## CERTIFICAT DE VÉRIFICATION DE LA SÉCURITÉ ROUTIÈRE

# MISSION DE VÉRIFICATION DE LA SÉCURITÉ ROUTIÈRE

LIEU : BOULEVARD JEANNE-D'ARC NORD À L'ANGLE DE LA  
PROMENADE FORTUNE ET DE LA PROMENADE VINEYARD – ÉTUDE  
FONCTIONNELLE, OTTAWA (ONTARIO)

Février 2024

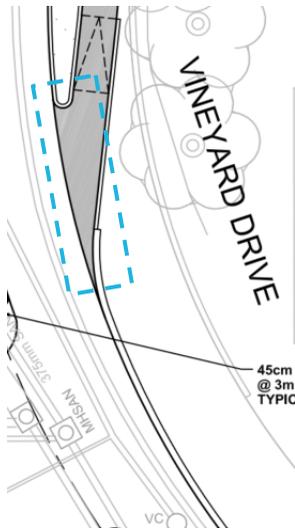
| Problèmes n <sup>os</sup>                       | Description des problèmes   | Problèmes critiques      | Problèmes non critiques             | Mesures correctives suggérées   | Réaction du maître de l'ouvrage et de l'équipe chargée de l'étude   | Statut (O/N/P) | Commentaires de l'équipe de la mission de VSR |
|---|---|--------------------------|-------------------------------------|---|---|----------------|---|
| 2   | <p><u>Liaison avec la promenade existante</u> : La promenade existante assurant la liaison entre l'école Convent Glen Catholic School et le boulevard Jeanne-d'Arc est toujours représentée dans la banquette, ce qui pourrait faire en sorte que les automobilistes bloqueront la bande cyclable pour déposer et passer reprendre des passagers ou ce qui pourrait amener les piétons à traverser en milieu de quadrilatère.</p>  | <input type="checkbox"/> | <input checked="" type="checkbox"/> | <p>Enlever la liaison avec la promenade existante sur la banquette.</p>   | <p>RCI : À enlever et à reconfigurer dans le cadre de l'élaboration de la conception détaillée</p> <p>Ville : La liaison avec la promenade existante comprend une bordure surbaissée le long du boulevard Jeanne-d'Arc. Consulter la DSMU et la direction de l'école pour s'assurer que les</p> | O              | Aucune réaction                               |

| Problèmes n <sup>os</sup> | Description des problèmes  | Problèmes critiques      | Problèmes non critiques  | Mesures correctives suggérées   | Réaction du maître de l'ouvrage et de l'équipe chargée de l'étude  | Statut (O/N/P) | Commentaires de l'équipe de la mission de VSR |
|---------------------------|--|--------------------------|--------------------------|---|--|----------------|---|
|                           |  |                          |                          |   | véhicules d'intervention d'urgence et les véhicules d'entretien n'ont pas à emprunter cette liaison asphaltée pour avoir accès au lieu.  |                |   |

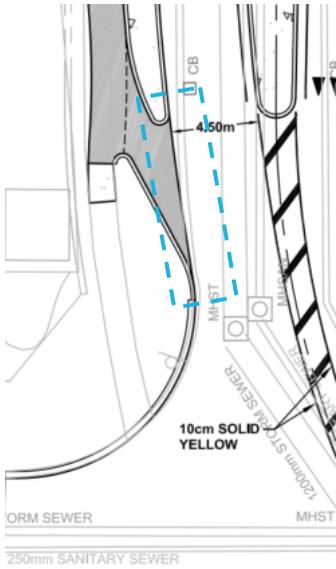
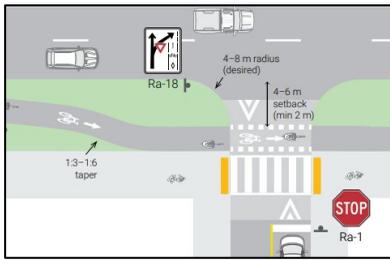
| Problèmes n <sup>os</sup> | Description des problèmes  | Problèmes critiques      | Problèmes non critiques  | Mesures correctives suggérées   | Réaction du maître de l'ouvrage et de l'équipe chargée de l'étude  | Statut (O/N/P) | Commentaires de l'équipe de la mission de VSR |
|---------------------------|--|--------------------------|--------------------------|---|--|----------------|---|
| 3                         | <p><u>Infrastructures cyclables discontinues</u> : Les infrastructures cyclables désignées prennent fin à l'extérieur de l'étendue du carrefour giratoire, à l'endroit où les cyclistes se mêlent à la circulation générale. Il faut prévoir des indices visuels pour faire savoir aux usagers de la route que les infrastructures cyclables désignées prennent fin et que les cyclistes se mêleront à la circulation générale.</p> <p>Livre 18 de l'OTM : – Cycling Facilities : Le gouvernement de l'Ontario encourage la continuité des types d'infrastructures cyclables afin d'offrir aux usagers une meilleure prévisibilité. Ce manuel indique que les pistes cyclables aménagées dans la circulation générale ne sont recommandées que dans les rues dans lesquelles on roule à basse vitesse et qui sont moins achalandées.</p> | <input type="checkbox"/> | <input type="checkbox"/> | <p>Il faudrait envisager d'étendre le sentier polyvalent dans toutes les approches menant au carrefour giratoire afin d'assurer la continuité du réseau cyclable.</p> <p>Si le sentier polyvalent n'est étendu, il faudrait prévoir des panneaux indicateurs visibles pour les cyclistes et les automobilistes et indiquant clairement le début (Wb-10 TAC, Rb-84a et Rb-84t) et la fin (Rb-84a et Rb-85t) des infrastructures cyclables désignées.</p> <p>Il faudrait envisager de tracer des balises fléchées sur la chaussée pour indiquer les endroits où les bandes cyclables fusionnent avec les voies de circulation générales, comme l'indique la figure 6.62 du livre 18 de l'OTM.</p>  | <p>RCI : Étude à mettre à jour pour tenir compte du livre 18 de l'OTM et des normes de conception de la Ville d'Ottawa</p> <p>Ville : Nous sommes d'accord. Il faudrait indiquer clairement les endroits où les cyclistes et les automobilistes doivent fusionner (par exemple en traçant des chevrons sur la route à l'endroit où les cyclistes fusionnent avec la circulation générale).</p> | O              | Aucune réaction                               |

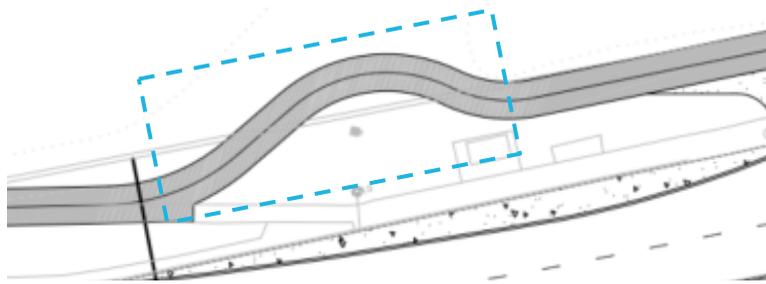
| Problèmes n <sup>os</sup> | Description des problèmes  | Problèmes critiques | Problèmes non critiques | Mesures correctives suggérées  | Réaction du maître de l'ouvrage et de l'équipe chargée de l'étude  | Statut (O/N/P) | Commentaires de l'équipe de la mission de VSR |
|---------------------------|--|---------------------|-------------------------|--|--|----------------|---|
| 4                         | <p><u>Bande cyclable menant aux points de transition avec le sentier polyvalent</u> : Sur toutes les transitions des bandes cyclables entre la voie de circulation et le sentier polyvalent, il y a des risques de conflits entre les cyclistes qui se rendent au sentier polyvalent et les piétons.</p>  | ☒                   | ☐                       | <p>Installer des panneaux indicateurs portant la mention « Les cyclistes cèdent le passage aux piétons » à l'intention des cyclistes qui sortent de la voie de circulation pour emprunter le sentier polyvalent, en plus de tracer les balises indiquant qu'il faut que les cyclistes cèdent le passage aux piétons.</p> | <p>RCI : Il faut revoir et mettre au point les panneaux indicateurs avec la Ville d'Ottawa pendant le déroulement de l'étude détaillée.</p> <p>VILLE : On pourrait aussi prévoir des panneaux indicateurs pour les piétons (et pour les cyclistes) qui empruntent le sentier</p> | O              | Aucune réaction                               |

| Problèmes n <sup>os</sup> | Description des problèmes   | Problèmes critiques | Problèmes non critiques | Mesures correctives suggérées  | Réaction du maître de l'ouvrage et de l'équipe chargée de l'étude  | Statut (O/N/P) | Commentaires de l'équipe de la mission de VSR |
|---------------------------|---|---------------------|-------------------------|--|--|----------------|---|
|                           |   |                     |                         |  | polyvalent en sortant du passage routier pour qu'ils regardent dans les deux sens avant de traverser la rue.   |                |   |

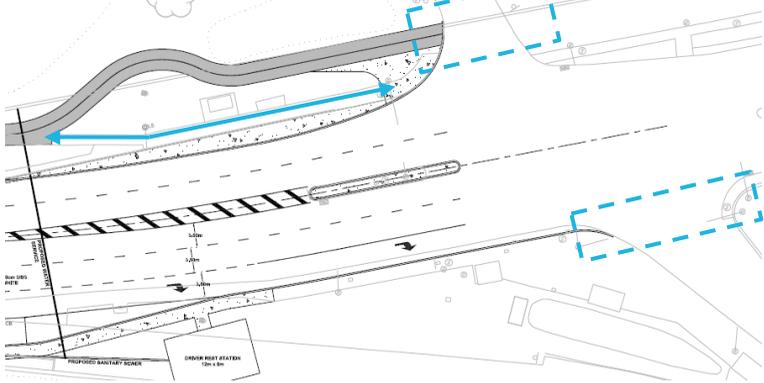
| Problèmes n <sup>os</sup> | Description des problèmes   | Problèmes critiques | Problèmes non critiques | Mesures correctives suggérées  | Réaction du maître de l'ouvrage et de l'équipe chargée de l'étude  | Statut (O/N/P) | Commentaires de l'équipe de la mission de VSR |
|---------------------------|---|---------------------|-------------------------|--|--|----------------|---|
| 5                         | <p><u>Transitions entre le sentier polyvalent et les bandes cyclables – piétons</u> : Dans toutes les transitions des bandes cyclables entre le sentier polyvalent et la route, il se peut que les piétons qui empruntent le sentier polyvalent suivent la bande cyclable et aboutissent à la voie de circulation.</p>  | □                   | ☒                       | <p>Il faut prévoir des chevrons et des dessins représentant un vélo sur la bande cyclable pour indiquer qu'elle est destinée aux cyclistes exclusivement.</p> <p>Il faudrait prévoir des chevrons et des dessins représentant un vélo sur le tronçon de la bande cyclable menant au trottoir.</p> <p>Installer des indicateurs podotactiles d'attention dans la bretelle d'accès pour faire savoir aux piétons qu'ils ont atteint l'extrémité du trottoir.</p> <p>Installer des indicateurs podotactiles directionnels à la lisière du sentier polyvalent pour faire savoir aux piétons qu'ils se déplacent dans le bon sens.</p> <p>Exemple :</p> | <p>RCI : Transitions de la bretelle d'accès des cyclistes et implantation des indicateurs podotactiles à mettre au point pendant l'affinement de l'étude détaillée conformément aux normes de la Ville d'Ottawa</p> <p>VILLE : Pas de commentaires</p> | O              | Aucune réaction                               |

| Problèmes n <sup>os</sup> | Description des problèmes  | Problèmes critiques | Problèmes non critiques | Mesures correctives suggérées   | Réaction du maître de l'ouvrage et de l'équipe chargée de l'étude   | Statut (O/N/P) | Commentaires de l'équipe de la mission de VSR |
|---------------------------|--|---------------------|-------------------------|---|---|----------------|---|
|                           |  |                     |                         |  <p>Dans les cas où il n'y a pas de trottoir au-delà du sentier polyvalent, il faudrait installer des panneaux indicateurs pour faire savoir aux piétons que c'est la fin du trottoir et du sentier polyvalent et qu'ils doivent traverser pour se rendre de l'autre côté.</p> |   |                |   |

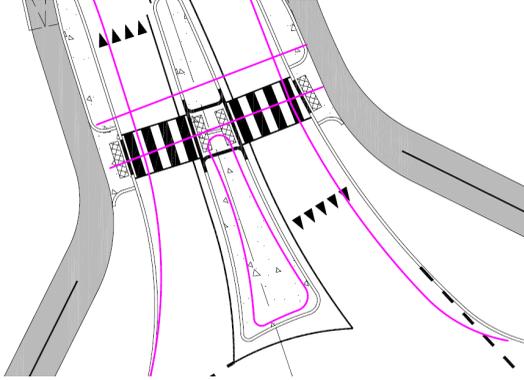
| Problèmes n <sup>os</sup> | Description des problèmes  | Problèmes critiques | Problèmes non critiques | Mesures correctives suggérées   | Réaction du maître de l'ouvrage et de l'équipe chargée de l'étude   | Statut (O/N/P) | Commentaires de l'équipe de la mission de VSR |
|---------------------------|--|---------------------|-------------------------|---|---|----------------|---|
| 6                         | <p><u>Transitions avec le sentier polyvalent et la bande cyclable – cyclistes</u> : Dans les transitions de la bande cyclable entre le sentier polyvalent et la voie de circulation qui sont destinées aux cyclistes qui se rendent au carrefour giratoire, il se peut que les cyclistes qui se déplacent sur le sentier polyvalent en sortant du carrefour giratoire suivent la rampe à vélo à sens unique dans le mauvais sens et aboutissent à la voie de circulation dans le sens opposé à la circulation automobile.</p>  | ☒                   | ☐                       | <p>Installer des panneaux indicateurs pour faire savoir aux cyclistes qui se rendent à la voie de circulation qu'ils se déplacent dans le mauvais sens.</p> <p>Prévoir des chevrons et des images représentant des vélos pour indiquer le sens voulu des déplacements.</p>  | <p>RCI : Panneaux indicateurs à revoir et à mettre au point avec la Ville d'Ottawa pendant le déroulement de l'étude détaillée</p> <p>VILLE : Pas de commentaires</p> | O              | Aucune réaction                               |

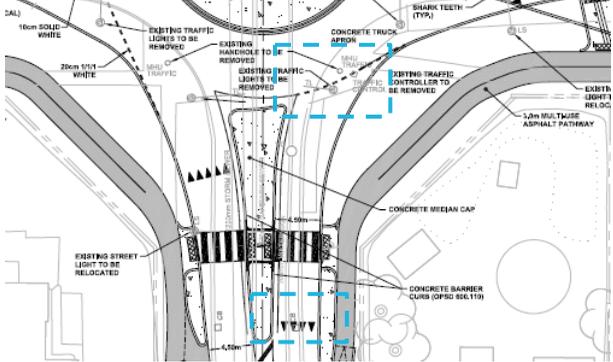
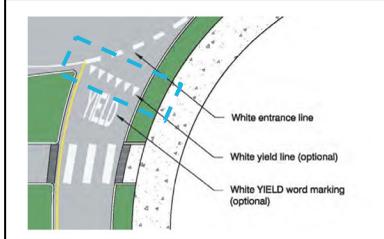
| Problèmes n <sup>os</sup> | Description des problèmes  | Problèmes critiques | Problèmes non critiques | Mesures correctives suggérées   | Réaction du maître de l'ouvrage et de l'équipe chargée de l'étude   | Statut (O/N/P) | Commentaires de l'équipe de la mission de VSR                            |
|---------------------------|--|---------------------|-------------------------|---|---|----------------|--|
| 8                         | <p><u>Transition entre la voie de circulation et la bande cyclable :</u><br/>                     L'accès à la bande cyclable dans le sens est sur la promenade Vineyard se trouve à l'intérieur de la courbe horizontale. Ce point d'accès pourrait ne pas être visible pour les cyclistes. En outre, la distance relativement courte et l'exiguïté de la voie en pointe obligerait les cyclistes à avoir accès aux infrastructures cyclables selon un angle réduit.</p>  | ☒                   | ☒                       | <p>Il faudrait prévoir des panneaux indicateurs en amont pour faire savoir aux cyclistes et aux automobilistes que c'est le début des infrastructures cyclables.</p> <p>Il faudrait s'assurer de prévoir une surface plane pour minorer le risque que les cyclistes perdent la maîtrise de leur vélo lorsqu'ils ont accès à la bande cyclable.</p> <p>Il faudrait penser à allonger la transition horizontale sur route pour mieux permettre aux cyclistes d'avoir accès en toute sécurité à la bande cyclable.</p> | <p>RCI : Il faudrait revoir et mettre au point avec la Ville d'Ottawa, pendant le déroulement de l'étude détaillée, les transitions cyclables et les panneaux indicateurs.</p> <p>VILLE : Pas de commentaires</p> | O              | Aucune réaction  |

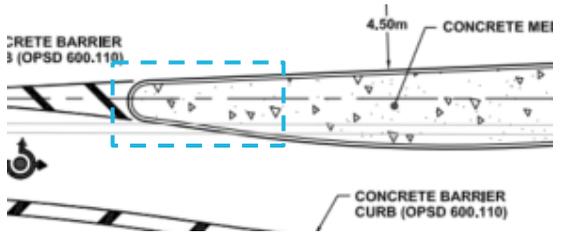
| Problèmes n <sup>os</sup> | Description des problèmes  | Problèmes critiques | Problèmes non critiques | Mesures correctives suggérées   | Réaction du maître de l'ouvrage et de l'équipe chargée de l'étude   | Statut (O/N/P) | Commentaires de l'équipe de la mission de VSR |
|---------------------------|--|---------------------|-------------------------|---|---|----------------|---|
| 10                        | <p><u>Courbes horizontales du sentier polyvalent</u> : Il y a des courbes horizontales dont le rayon est court sur le sentier polyvalent situé du côté est du boulevard Jeanne-d'Arc, au nord de l'intersection avec les bretelles d'accès de l'autoroute 174</p>  | ☐                   | ☒                       | <p>Il faudrait éventuellement accroître le rayon des courbes du sentier polyvalent pour améliorer le confort des cyclistes.</p>   | <p>RCI : Le sentier polyvalent est conçu et réalisé par des tiers. Il n'y a pas de changements à</p>  | N              | Aucune réaction                               |

| Problèmes n <sup>os</sup> | Description des problèmes  | Problèmes critiques      | Problèmes non critiques             | Mesures correctives suggérées  | Réaction du maître de l'ouvrage et de l'équipe chargée de l'étude  | Statut (O/N/P) | Commentaires de l'équipe de la mission de VSR |
|---------------------------|--|--------------------------|-------------------------------------|--|--|----------------|---|
|                           | <p>d'Ottawa. Les cyclistes pourraient ainsi avoir de la difficulté à franchir les courbes.</p>   |                          |                                     |  | <p>apporter dans le cadre de ce projet.</p> <p>VILLE : Pas de commentaires</p>   |                |   |

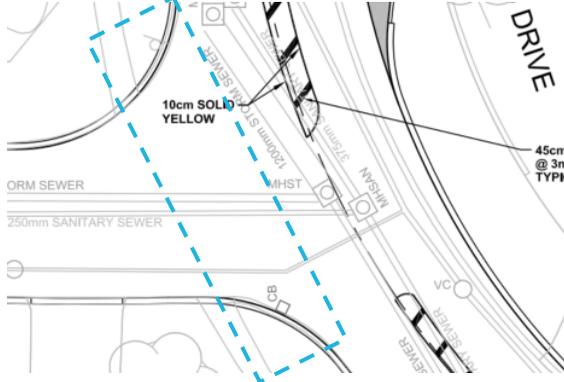
| Problèmes n <sup>os</sup> | Description des problèmes  | Problèmes critiques      | Problèmes non critiques             | Mesures correctives suggérées  | Réaction du maître de l'ouvrage et de l'équipe chargée de l'étude  | Statut (O/N/P) | Commentaires de l'équipe de la mission de VSR |
|---------------------------|--|--------------------------|-------------------------------------|--|--|----------------|---|
| 11                        | <p><u>Liaison avec les infrastructures au sud de l'aire de l'étude</u> : Les piétons et les cyclistes qui se déplacent sur le trottoir ou sur le sentier polyvalent à destination et au départ des points situés au sud de l'aire de l'étude doivent traverser les bretelles de l'autoroute. Il se peut qu'il y ait des conflits entre les automobilistes et les usagers du transport actif.</p> <p>Du côté est du boulevard Jeanne-d'Arc, un trottoir est aménagé à partir du sentier polyvalent jusqu'à l'arrêt d'autobus existant, que l'on prévoit d'enlever, ce qui peut causer la confusion à propos du sentier destiné aux piétons.</p> | <input type="checkbox"/> | <input checked="" type="checkbox"/> | <p>Il faudrait s'assurer que le sentier polyvalent du côté est et le trottoir du côté ouest du boulevard Jeanne-d'Arc assurent la liaison avec les secteurs situés au sud de l'aire de l'étude, dont la station de l'O-Train.</p> <p>Il faudrait prévoir les infrastructures de passage appropriées, dont les passages piétonniers et les passages cyclables à l'intersection située au sud de l'aire de l'étude.</p> <p>Du côté est du boulevard Jeanne-d'Arc, il faudrait envisager d'enlever le tracé du trottoir existant pour aménager le sentier polyvalent seulement. On pourrait prévoir un moyen d'accès pour les piétons menant à l'arrêt d'autobus existant à partir du sentier polyvalent.</p> | <p>RCI : Hors des limites de ce projet. À étudier et à réaliser par des tiers. Il n'y a pas de changements à apporter dans le cadre de ce projet.</p> <p>VILLE : Pas de commentaires</p> | N              | Aucune réaction                               |

| Problèmes n <sup>os</sup> | Description des problèmes   | Problèmes critiques | Problèmes non critiques | Mesures correctives suggérées  | Réaction du maître de l'ouvrage et de l'équipe chargée de l'étude  | Statut (O/N/P) | Commentaires de l'équipe de la mission de VSR |
|---------------------------|---|---------------------|-------------------------|--|--|----------------|---|
|                           |   |                     |                         | <p>Il faudrait s'assurer que la mission de VSR porte sur l'étude de la partie située au sud de l'aire de l'étude.</p>  |  |                |   |

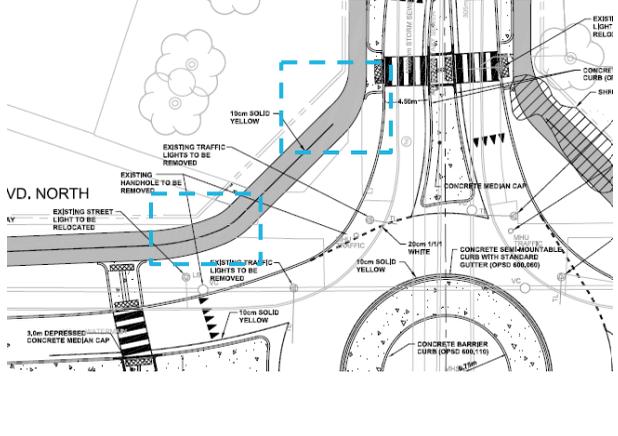
| Problèmes n <sup>os</sup> | Description des problèmes   | Problèmes critiques | Problèmes non critiques | Mesures correctives suggérées  | Réaction du maître de l'ouvrage et de l'équipe chargée de l'étude  | Statut (O/N/P) | Commentaires de l'équipe de la mission de VSR |
|---------------------------|---|---------------------|-------------------------|--|--|----------------|---|
| 12                        | <p><u>Passage à traverser en une seule étape</u> : L'aménagement d'une traverse en une seule étape pour les piétons à l'angle de la promenade Fortune oblige les piétons à traverser en même temps les voies d'accès et de sortie du carrefour giratoire, ce qui augmente considérablement la distance à traverser et ce qui oblige les piétons à traverser dans les deux sens de la circulation à la fois.</p> <p>Même si on propose un passage piétonnier de type C pour assurer le droit de passage supplémentaire des piétons, il se peut que les automobilistes ne prévoient pas qu'il soit nécessaire de s'arrêter, surtout ceux qui se trouvent dans la voie de sortie, ce qui pourrait donner lieu à des conflits entre les piétons et les automobilistes. Ce problème est aggravé par le fait qu'il y a une école élémentaire dans le coin nord-est de l'intersection.</p> | ☒                   | ☐                       | <p>Il n'est pas recommandé d'aménager dans un carrefour giratoire un passage à traverser en une seule étape, surtout non loin d'une école élémentaire. Les îlots séparateurs exercent différentes fonctions dans les carrefours giratoires, notamment en offrant une zone de refuge pour les piétons et en leur permettant de traverser séparément dans chaque sens de la circulation, ce qui permet plus facilement de trouver un espace libre dans la circulation et de se consacrer à détecter les véhicules qui arrivent dans un sens.</p> | <p>RCI : Bien noté.<br/>                 Conformément à nos entretiens avec la Ville d'Ottawa, nous garderons les passages à franchir en deux étapes.</p> <p>VILLE : Dans l'étude, on propose déjà un passage à franchir en deux étapes; c'est pourquoi les mesures correctives suggérées ne sont pas nécessaires.</p> | O              | Aucune réaction                               |

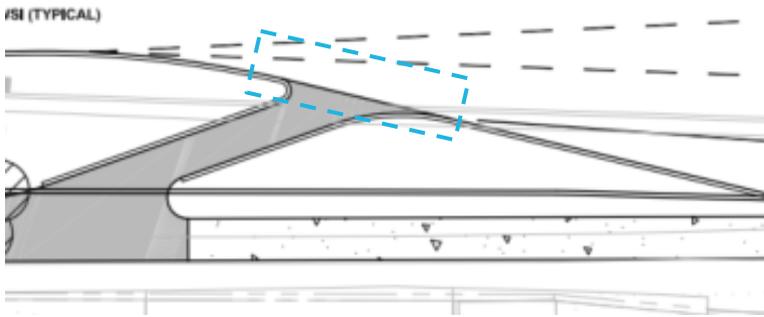
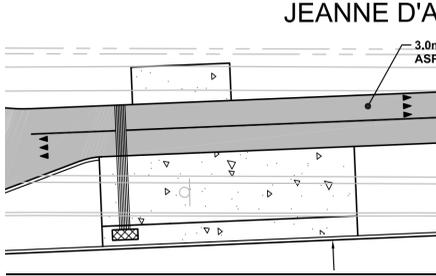
| Problèmes n <sup>os</sup> | Description des problèmes   | Problèmes critiques      | Problèmes non critiques             | Mesures correctives suggérées  | Réaction du maître de l'ouvrage et de l'équipe chargée de l'étude   | Statut (O/N/P) | Commentaires de l'équipe de la mission de VSR |
|---------------------------|---|--------------------------|-------------------------------------|--|---|----------------|---|
| 13                        | <p><u>Marquages de la chaussée pour demander de céder le passage au carrefour giratoire</u> : Lorsqu'ils franchissent un carrefour giratoire, les automobilistes doivent céder le passage à deux endroits situés à quelques mètres l'un de l'autre : avant le passage piétonnier, puis à nouveau avant d'entrer dans le carrefour giratoire. Même si ces deux endroits se trouvent à des points de conflits et obligent les automobilistes à céder le passage, les balises à tracer sur la chaussée à ces deux endroits sont différentes.</p> | <input type="checkbox"/> | <input checked="" type="checkbox"/> | <p>Même s'il s'agit d'une option, il faudrait prévoir une deuxième ligne pointillée pour céder le passage dans toutes les voies d'accès à la lisière de la voie de circulation afin d'assurer l'uniformité des marquages pour les automobilistes.<sup>1</sup></p> <p>Exemple :</p> | <p>RCI : Les normes de marquage de la chaussée de la Ville d'Ottawa ne prévoient pas de lignes pointillées perpendiculaires pour céder le passage (« dents de requin ») au point d'accès du carrefour giratoire.</p> <p>VILLE : Les marquages de chaussée doivent</p> | N              | Aucune réaction                               |

| Problèmes n <sup>os</sup> | Description des problèmes   | Problèmes critiques | Problèmes non critiques | Mesures correctives suggérées   | Réaction du maître de l'ouvrage et de l'équipe chargée de l'étude  | Statut (O/N/P) | Commentaires de l'équipe de la mission de VSR |
|---------------------------|---|---------------------|-------------------------|---|--|----------------|---|
|                           |    |                     |                         |    | <p>correspondre à ceux des autres carrefours giratoires sur le territoire de la Ville d'Ottawa pour permettre aux automobilistes de savoir à quoi s'attendre. Il faudrait éventuellement marquer la chaussée de symboles invitant à céder le passage.</p>   |                |   |

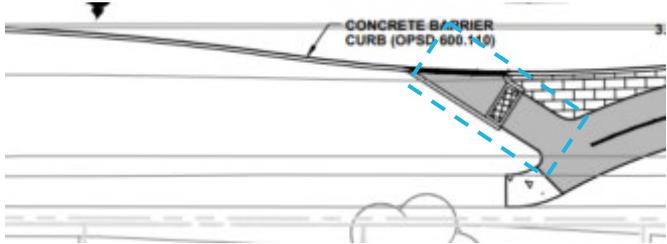
| Problèmes n <sup>os</sup> | Description des problèmes   | Problèmes critiques | Problèmes non critiques | Mesures correctives suggérées   | Réaction du maître de l'ouvrage et de l'équipe chargée de l'étude  | Statut (O/N/P) | Commentaires de l'équipe de la mission de VSR |
|---------------------------|---|---------------------|-------------------------|---|--|----------------|---|
| 14                        | <p><u>Terre-pleins en béton</u> : Le terre-plein en béton de l'approche de chaque intersection représente un danger pour les automobilistes qui arrivent dans le carrefour giratoire.</p> | □                   | ☒                       | <p>Prévoir des panneaux indicateurs invitant à garder la droite et indiquant la présence d'un objet dans le terre-plein pour signaler aux</p> | <p>RCI : Il faut prévoir des panneaux indiquant la présence d'objets et invitant à garder la</p>   | O              | <p>Aucune réaction</p>                        |

| Problèmes n <sup>os</sup> | Description des problèmes   | Problèmes critiques      | Problèmes non critiques             | Mesures correctives suggérées  | Réaction du maître de l'ouvrage et de l'équipe chargée de l'étude   | Statut (O/N/P) | Commentaires de l'équipe de la mission de VSR |
|---------------------------|---|--------------------------|-------------------------------------|--|---|----------------|---|
|                           |    |                          |                                     | automobilistes les dangers routiers dans toutes les approches du carrefour giratoire.  | droite. Il faut aussi mettre au point ces panneaux dans le cadre du processus de l'étude détaillée.<br><br>VILLE : Pas de commentaires  |                |   |

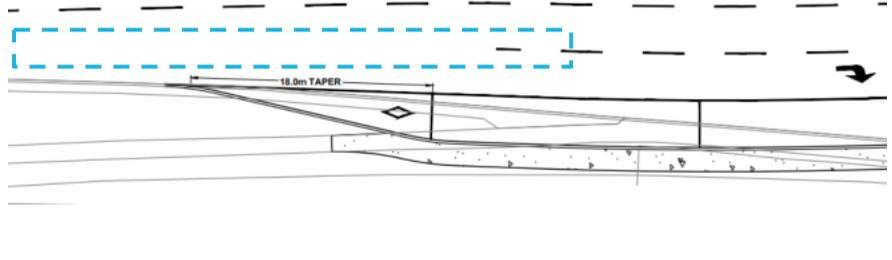
| Problèmes n <sup>os</sup> | Description des problèmes   | Problèmes critiques      | Problèmes non critiques             | Mesures correctives suggérées  | Réaction du maître de l'ouvrage et de l'équipe chargée de l'étude   | Statut (O/N/P) | Commentaires de l'équipe de la mission de VSR |
|---------------------------|---|--------------------------|-------------------------------------|--|---|----------------|---|
| 16                        | <p><u>Configuration de l'intersection de la cour du Médoc</u> : La grande largeur de l'intersection et le grand rayon de la courbe à l'angle de la promenade Vineyard et de la cour du Médoc peuvent amener les automobilistes à rouler rapidement et allonger la distance à franchir par les piétons pour traverser la chaussée. En outre, la configuration actuelle n'est pas parfaitement perpendiculaire à la promenade Vineyard, ce qui peut avoir une</p> | <input type="checkbox"/> | <input checked="" type="checkbox"/> | <p>Réduire le rayon de la courbe de l'intersection en faisant appel à des extensions de courbe. Il faut prévoir le rayon d'angle le plus aigu possible afin de réduire, dans toute la mesure du possible, la vitesse des automobilistes qui font des virages. Compte tenu des aménagements fonciers de la cour du Médoc,</p> | <p>RCI : La Ville d'Ottawa devrait revoir les rayons de la courbe pendant le processus de l'étude détaillée.</p>  | O              | Aucune réaction                               |

| Problèmes n <sup>os</sup>                                | Description des problèmes  | Problèmes critiques                 | Problèmes non critiques             | Mesures correctives suggérées   | Réaction du maître de l'ouvrage et de l'équipe chargée de l'étude  | Statut (O/N/P) | Commentaires de l'équipe de la mission de VSR |
|--|--|-------------------------------------|-------------------------------------|---|--|----------------|---|
|  | <p>incidence sur les lignes de mire pour les automobilistes qui font des virages.</p>   |                                     |                                     | <p>on pourrait réduire considérablement le rayon de l'angle de l'intersection.</p> <p>Réduire le rayon de la courbe pour que les voitures circulent plus perpendiculairement à la promenade Fortune afin d'améliorer les lignes de mire.</p> <p>Prévoir des balises pour les passages piétonniers zébrés afin d'améliorer la visibilité du passage piétonnier.</p> <p>Ajouter un passage pour cyclistes comme l'indique le problème n° 9.</p> | VILLE : Pas de commentaires  |                |   |

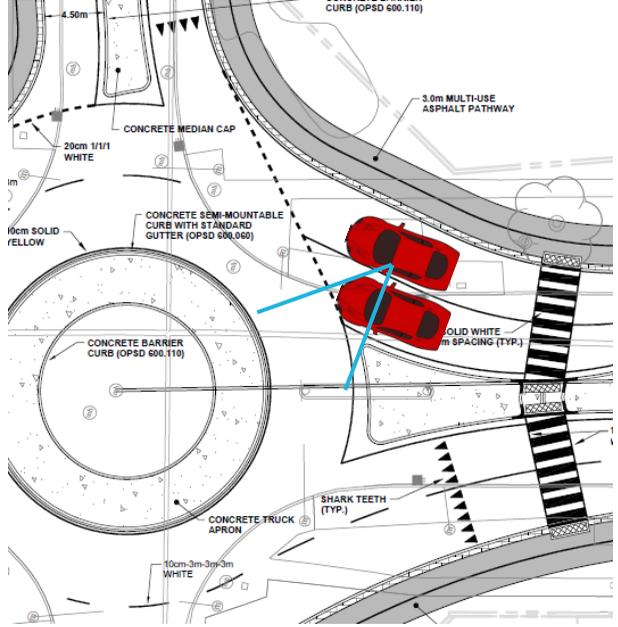
| Problèmes n <sup>os</sup>                                | Description des problèmes  | Problèmes critiques                 | Problèmes non critiques             | Mesures correctives suggérées   | Réaction du maître de l'ouvrage et de l'équipe chargée de l'étude  | Statut (O/N/P) | Commentaires de l'équipe de la mission de VSR |
|--|--|-------------------------------------|-------------------------------------|---|--|----------------|---|
| SL1  | <p><u>Tracé du sentier polyvalent</u> : Les courbes horizontales du sentier polyvalent aux angles des intersections comprennent deux rayons aigus et une section tangentielle, ce qui peut causer des difficultés pour les cyclistes dans leurs déplacements.</p>  | <input type="checkbox"/>            | <input checked="" type="checkbox"/> | <p>Repenser le tracé du sentier polyvalent afin de prévoir un parcours en pointe plus graduel. Ce tracé doit être constitué d'un plus grand rayon pour le sentier polyvalent, plutôt qu'un tracé en trois sections, soit une courbe à rayon</p>   | <p>RCI : Configuration du sentier polyvalent du carrefour giratoire selon les commentaires</p>   | N              | Aucune réaction                               |
